ID: Codice procedura (ID_VIP/ID_MATTM):10844

Impianto per la produzione di energia elettrica da fonte eolica, costituito da 6 aerogeneratori della potenza complessiva di 37,2 MW, un sistema di accumulo da 25 MW e relative opere connesse in località "Rempillo" nel comune di Pitigliano (GR).

ALLEGATO alle OSSERVAZIONI all' IMPIANTO EOLICO denominato REMPILLO nel COMUNE di PITIGLIANO (GR). Composto da n. 5 immagini e n. 5 pagine

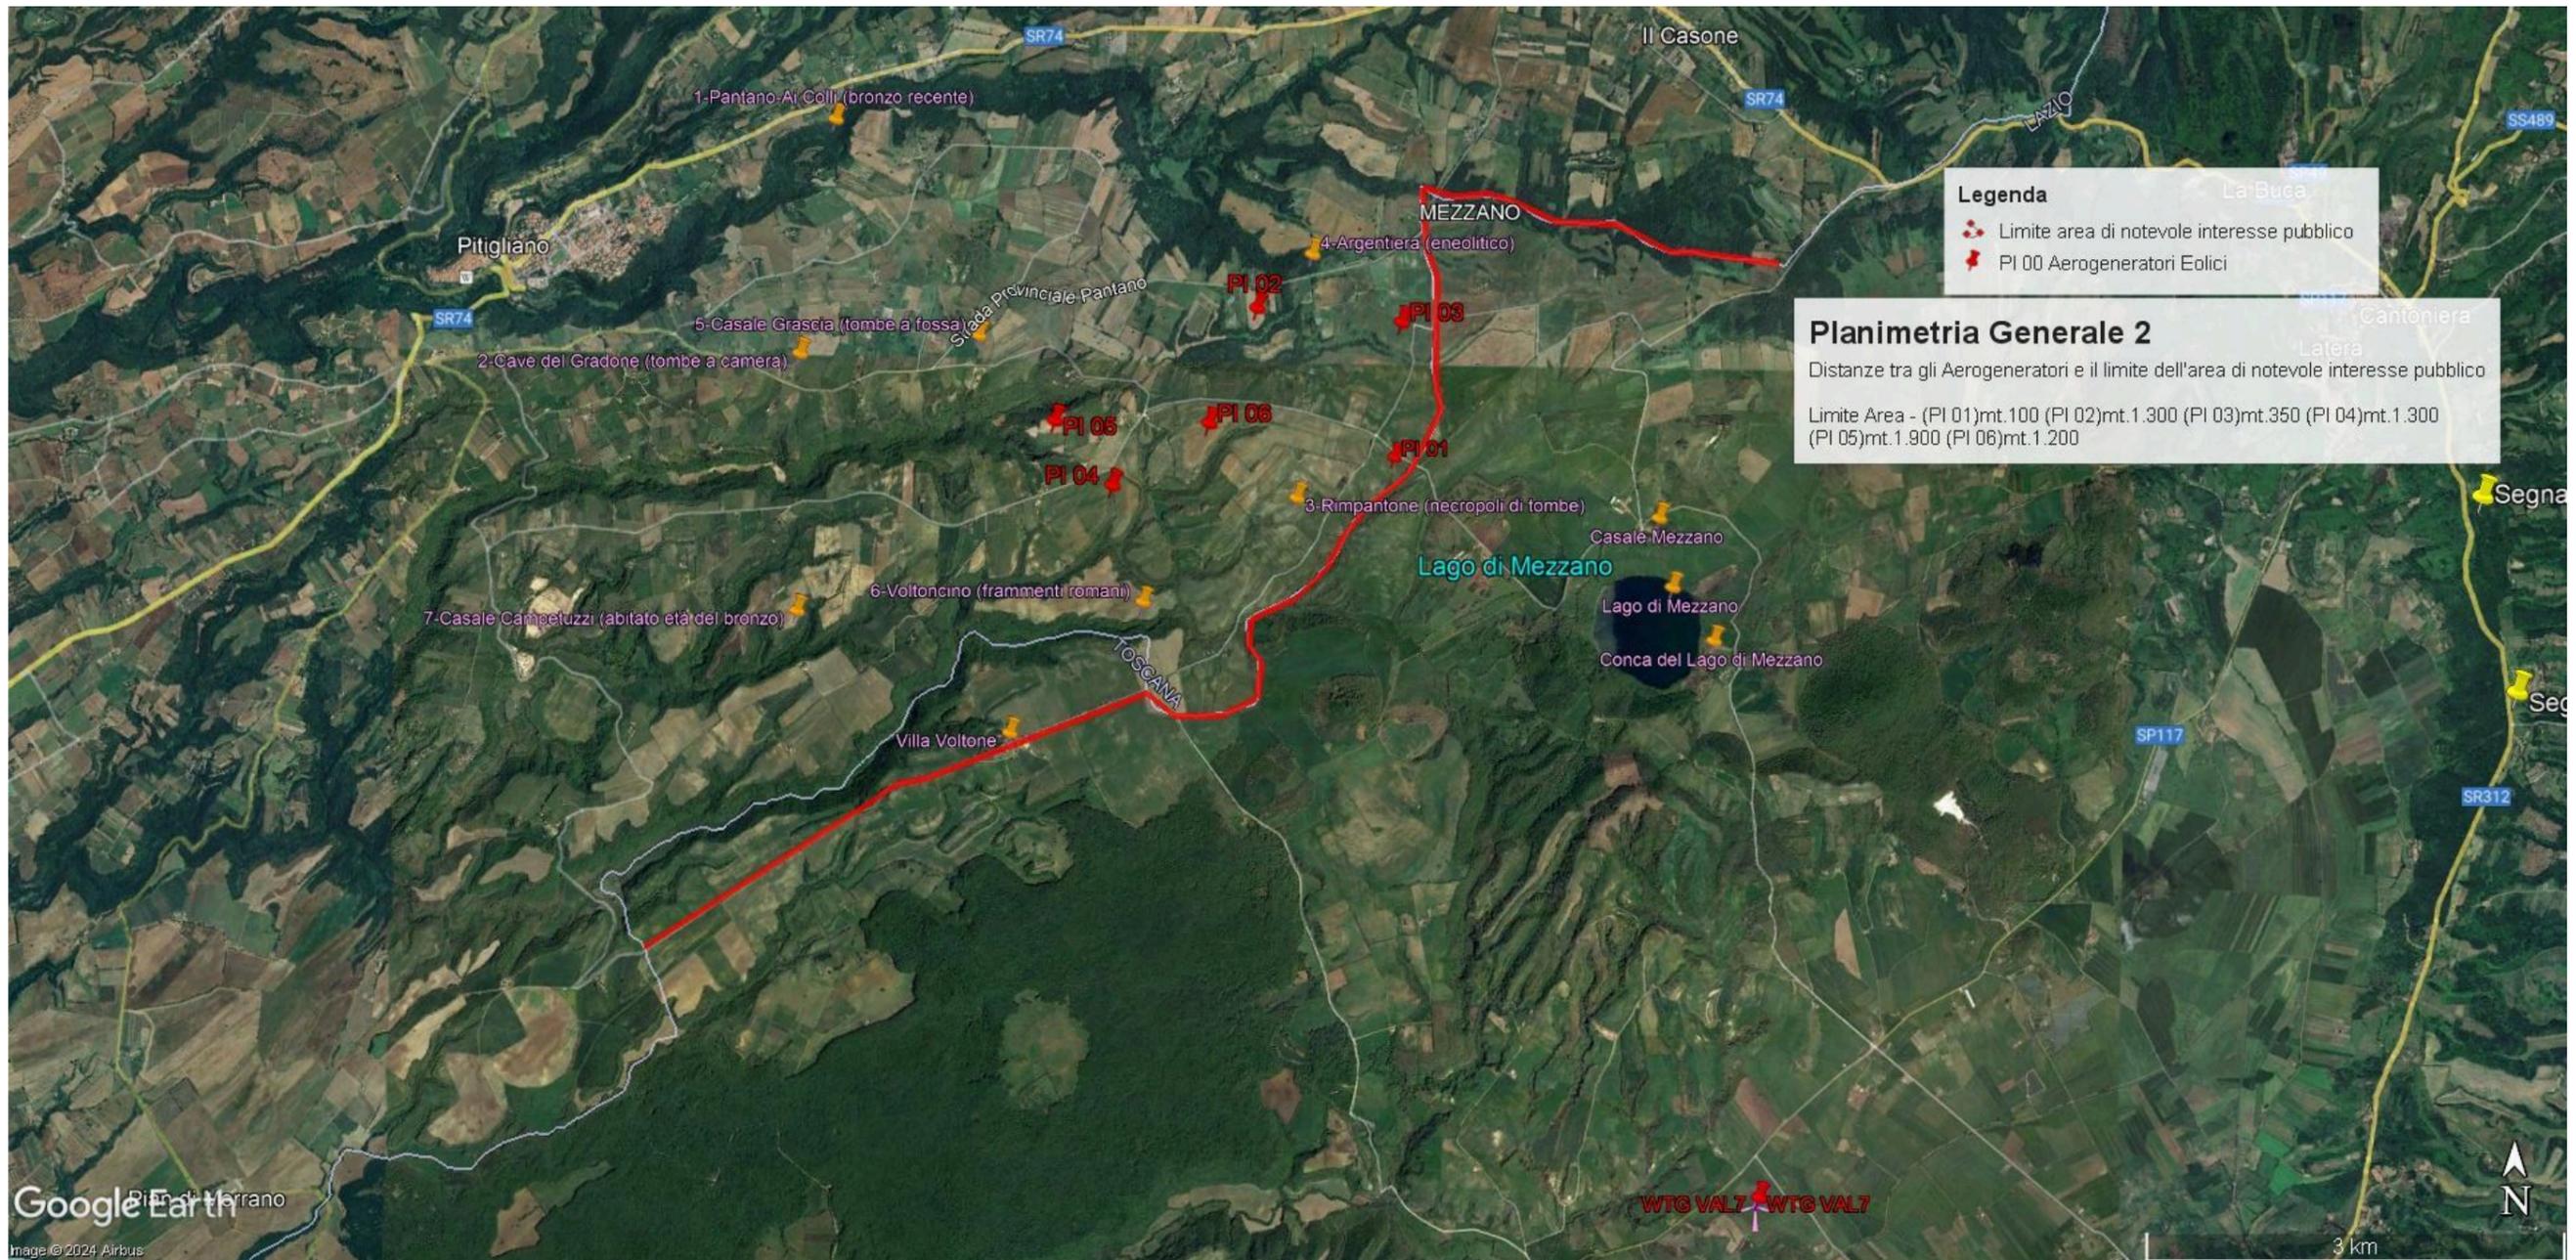
Immagine n. 1. Linea rossa indicante il confine Regioni Lazio-Toscana che coincide con parte del Perimetro del **vincolo di notevole interesse pubblico** ex art. 136 Codice Beni Culturali “ **Conca del Lago di Mezzano e territorio circostante**” ed i sei aerogeneratori localizzati con segnaposto rossi da P01 a P06 e ricadenti all’interno delle fasce di rispetto di 3 km dal bene vincolato e quindi in **area non idonea** al loro insediamento (ex art 20 co. 8 lettera c quater del D.Lgs n. 199/2021 e ss.mm.ii).

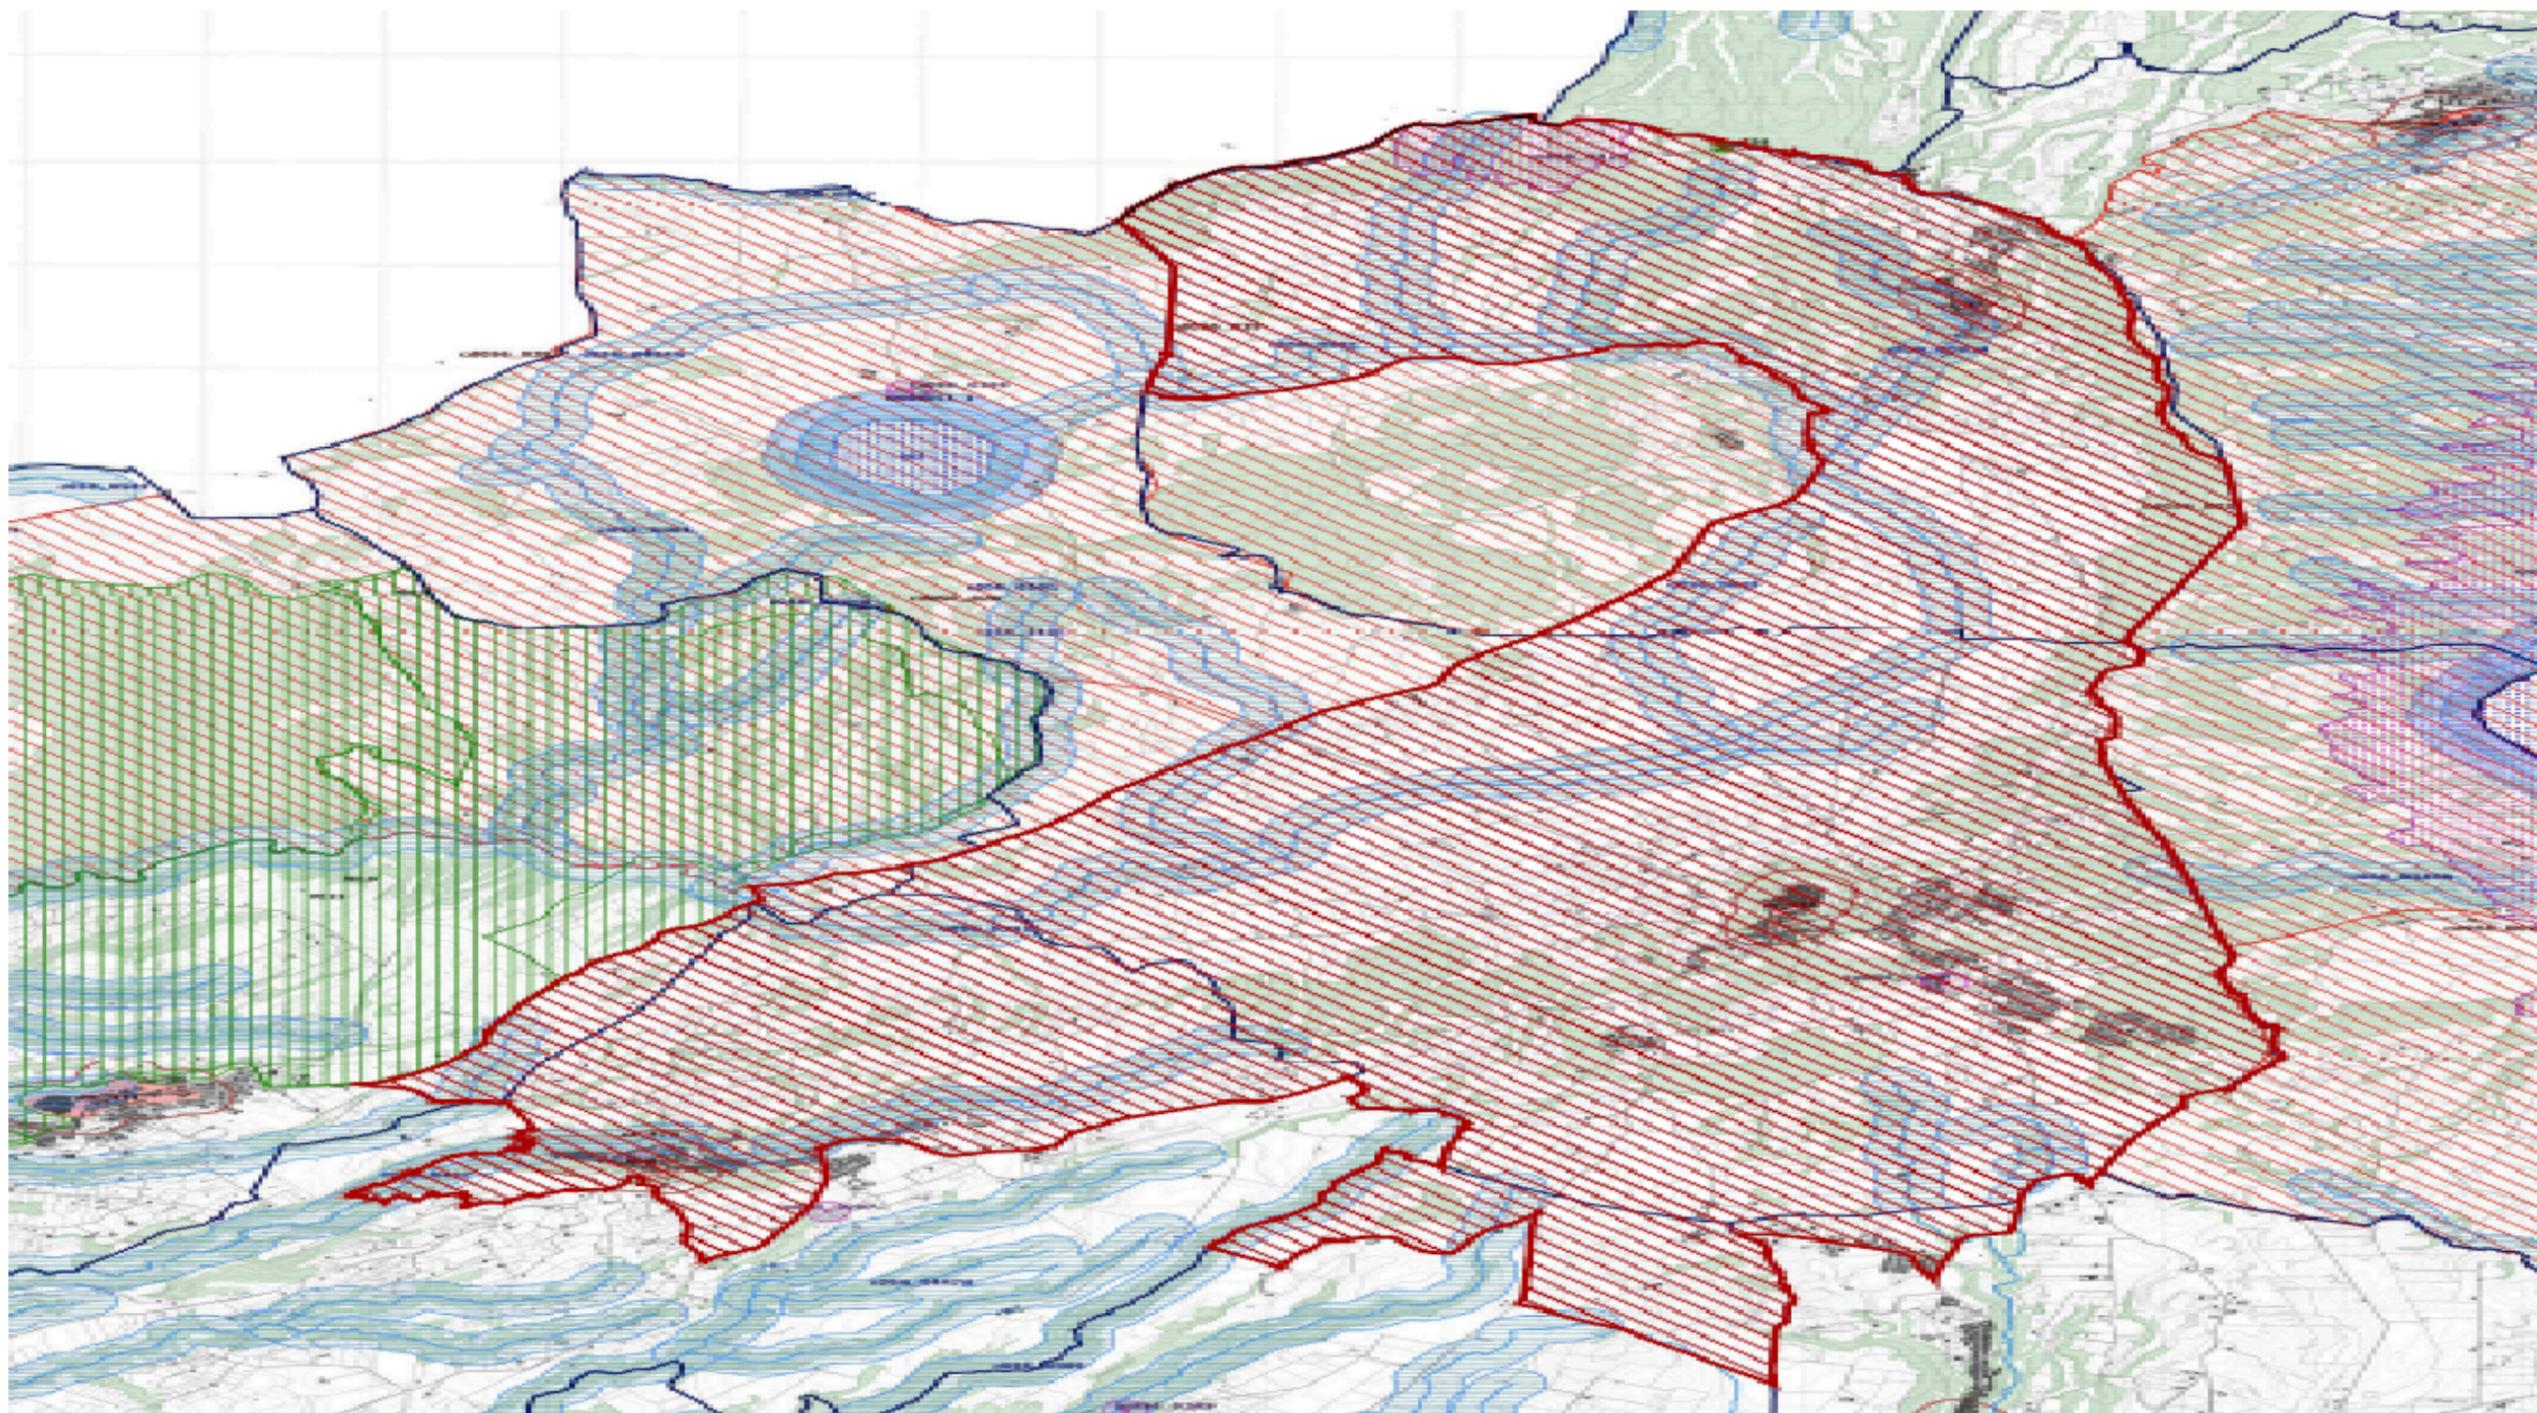
Immagine n. 2. *Mappa tratta dalla proposta di nuovo vincolo “Ambito paesaggistico, geologico e geomorfologico dell’orlo della caldera di Latera e delle sue pendici interessate dai centri eruttivi periferici” (si veda a riguardo la proposta pubblicata sul sito del MIC in data 09/08/2023) che conetterà le aree di notevole interesse pubblico ex art. 136 del D.Lgs n. 42/2004 “ Conca del Lago di Mezzano e territorio circostante” a sinistra e “Conca del Lago di Bolsena” a destra*

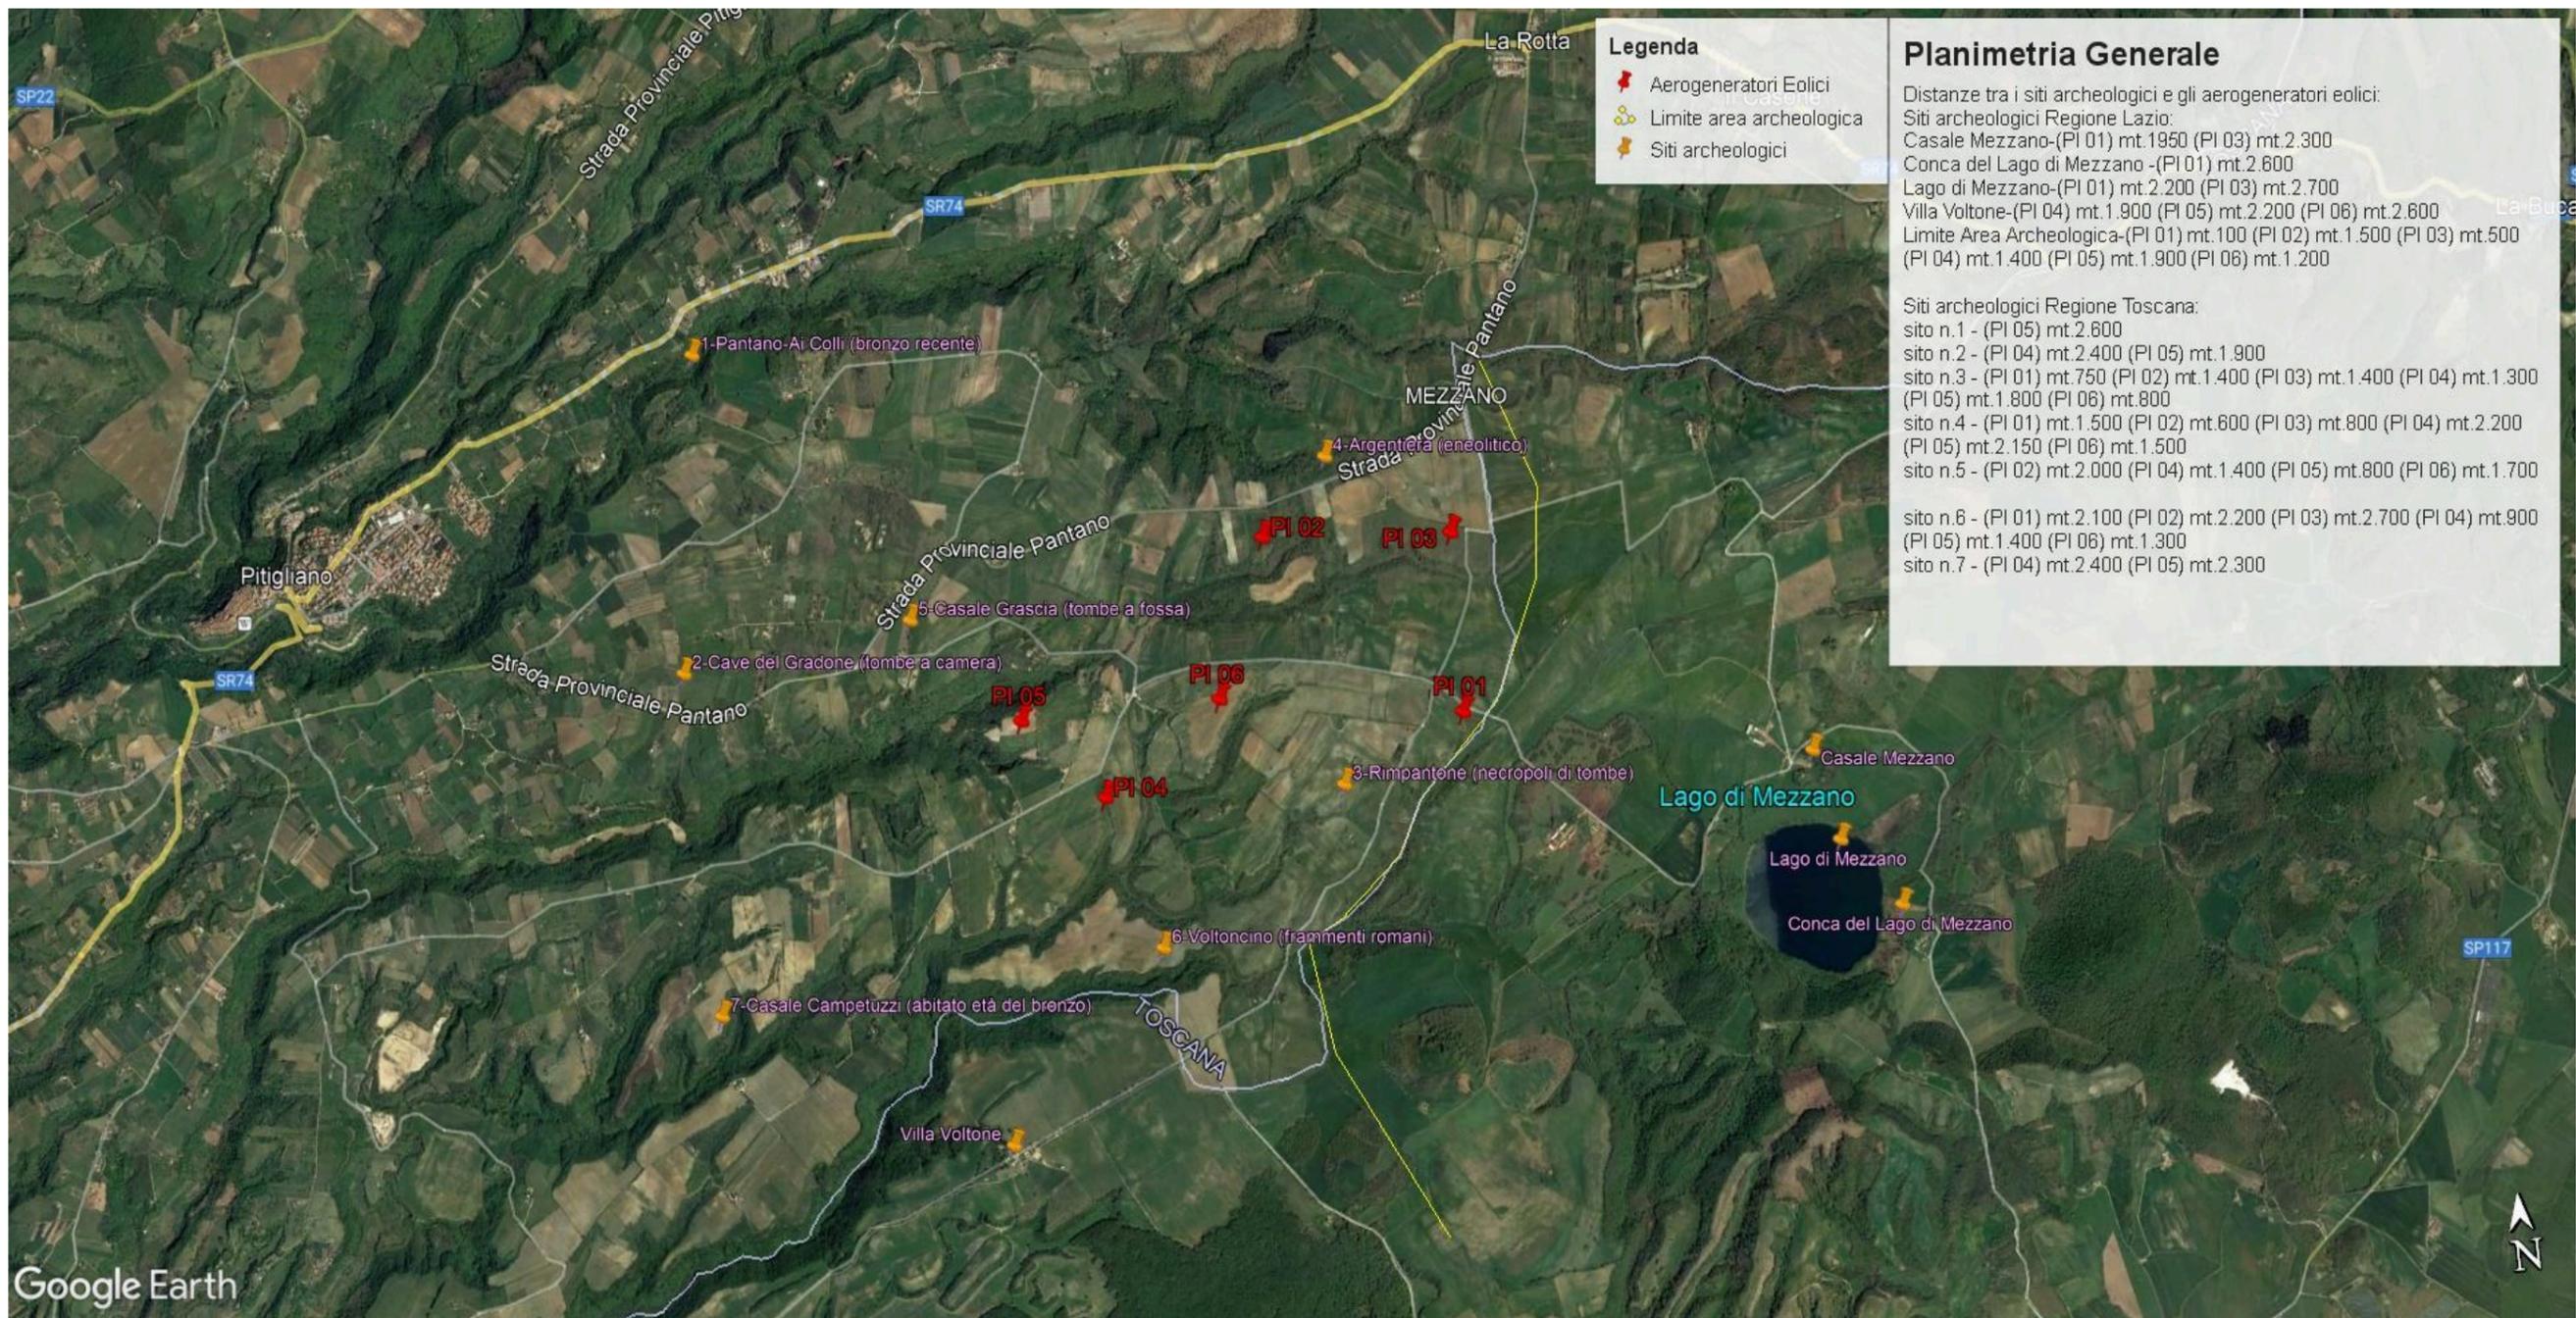
Immagine n. 3. Impatti dei sei aerogeneratori (in rosso) ricadenti nelle fasce di rispetto dei 3 km dai Beni Culturali (in giallo) e quindi in **area non idonea** al loro insediamento (ex art 20 co. 8 lettera c quater del D.Lgs n. 199/2021 e ss.mm.ii). **Inoltre si segnala che le pale P04 e P05 ricadono all'interno di un'area archeologica e quindi in altra area non idonea.**
